**LANGHØYANE AS.
MANGER. LANGHØYANE BOLIGFELT, BYGGETRINN 3.
GNR. 445 BNR. 416 M.FL.
SØKNAD OM GODKJENNING AV TEKNISKE PLANAR FOR VEG, VATN,
AVLAUP OG OVERVATN.
SUPPLERENDE DOKUMENTASJON.**

Deres ref.: 20/17574 – 20/73516

Viser til tidligere innsendt søknad om godkjenning av tekniske planer for veg og VA-anlegg i veg KV17 i reguleringsplan for Langhøyane og deres svar/uttale av 17.11.2020.

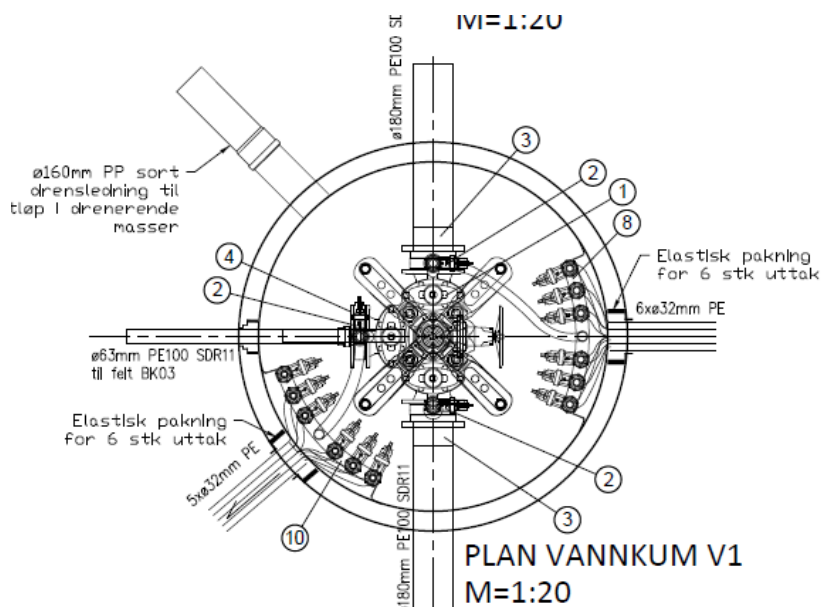
Vann:

- Vi er klar over ønske om å ha vannkum utenfor kjørebane og vi har sett på mulighet for å flytte vannkum inn i fortau. Problemet da er at for å få nok overdekning på topplate og unngå høy hals med justeringsringer kommer vannkum så langt inn i fortau at kumlokk for spillvannskum vil komme halveis utenfor fortau og kumlokk for overvannskum vil ligge helt utenfor fortau, inn på boligtomt. Det er heller ikke så bra at kumlokk blir liggende utenfor asfaltert fortau, og inn på boligtomt. Etter å ha vurdert dette, har vi kommet til at den beste løsningen da er at vannkum ligger i ytterkant av vegen, men med kumløkket i kjørebane. Da vil alle kummer ligge innenfor asfaltert areal (spillvann og overvann ligger da i fortau). Det vil være ca. 3m bredde igjen av vegen utenfor kumlokk (nordside), slik at det er passeringmuligheter selv om kumlokk er åpnet. I tillegg vil det være veldig liten trafikk på denne vegen, med 5 eneboliger og anslagsvis 4 rekkehus. Selv om det der en ulempe at kumlokk for vannkum blir liggende i vegbane, mener vi at det akkurat i dette tilfellet er den beste løsningen for å unngå kummer utenfor asfaltert areal. Vi håper dere på bakgrunn av dette kan godkjenne løsningen som er prosjektert.

- Hovedstrekket på vannledning er endret til ø180mm PE100 SDR11 helt frem til tilkobling på eksisterende vannledning, som er etablert i et tidligere byggetrinn. I tidligere byggetrinn er det etablert ø110mm PE100 SDR11, og det er det som er lagt

ut til tilkoblingspunkt. Vi foreslår derfor at overgang mellom $\varnothing 180\text{mm}$ og $\varnothing 110\text{mm}$ skjer med en dimensjonsovergang i tilkoblingspunktet.

- Det kan virke som det er en misforståelse i forhold til trase for hovedstrekk ved kum V1. Hovedstrekket går rett igjennom kum V1 (retning øst-vest) uten knekkpunkt. Ledningene som går ut i nord-sør retning, og som knekker utenfor kum er stikkledninger til boligtomtene. Disse legges i samme grøft som hovedledninger tilbake til stikk til tomter.

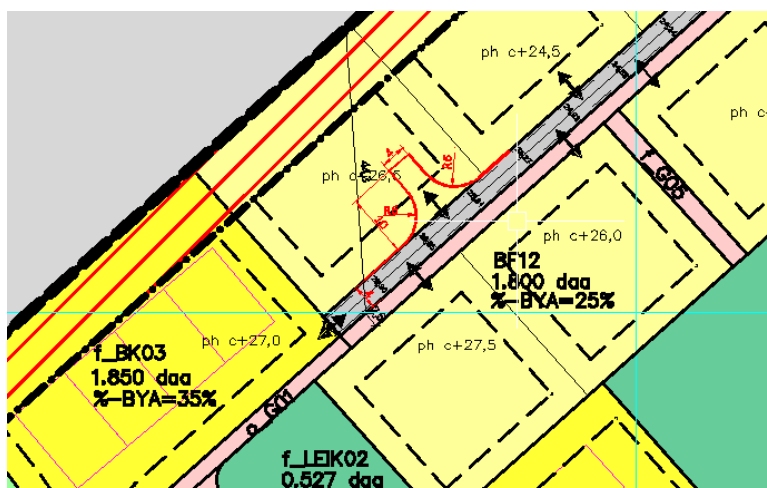
Veg og overvann:

- Tiltakshaver v/Stian Hviding, har vært i kontakt med Kjetil Mikkelsen. Følgende alternativ til løsning på manglende regulert snuhammer i ende av veg o_KV17 er foreslått:
A) I første omgang bygges snuhammer inn på siste boligtomt og tinglyses som snuhammer for kommunal veg.

- B) Det gjennomføres en mindre vesentlig reguleringsendring med innregulering av snuhammer i sammenheng med utvidelse av o_G01 og o_G02, jfr. kommentar ift. å knytte sammen drift av gangvegssystem mellom byggetrinnene.

- Tiltakshaver gjennomfører en mindre vesentlig reguleringsendring for utvidelse av o_G01 og o_G02. Dette gjøres før disse gangvegene etableres i et annet byggetrinn.

- Overbygging på tegning F01 er oppdatert med endringer i forsterkningslag, med krav til steinstørrelse og mengde finstoff i forsterkningslaget i hht. håndbok N200 – Vegbygging.

- Det vil bli utarbeidet veglysplan for veg og fortau. Dette er ikke utført enda.
 - Kumtopp på sandfangskummer med kjeftesluk er endret til type med frontrist. Tegning GH10 er oppdatert med nytt snitt og plan. Dimensjon på overvannsledning er vurdert, og med det arealet som har tilrenning til sandfangskummene og godt fall på ledning, mener vi at ø200mm overvannsledning er tilstrekkelig. Ledning som er lagt i tidligere byggetrinn, og som ny ledning skal kobles til er også ø200mm.
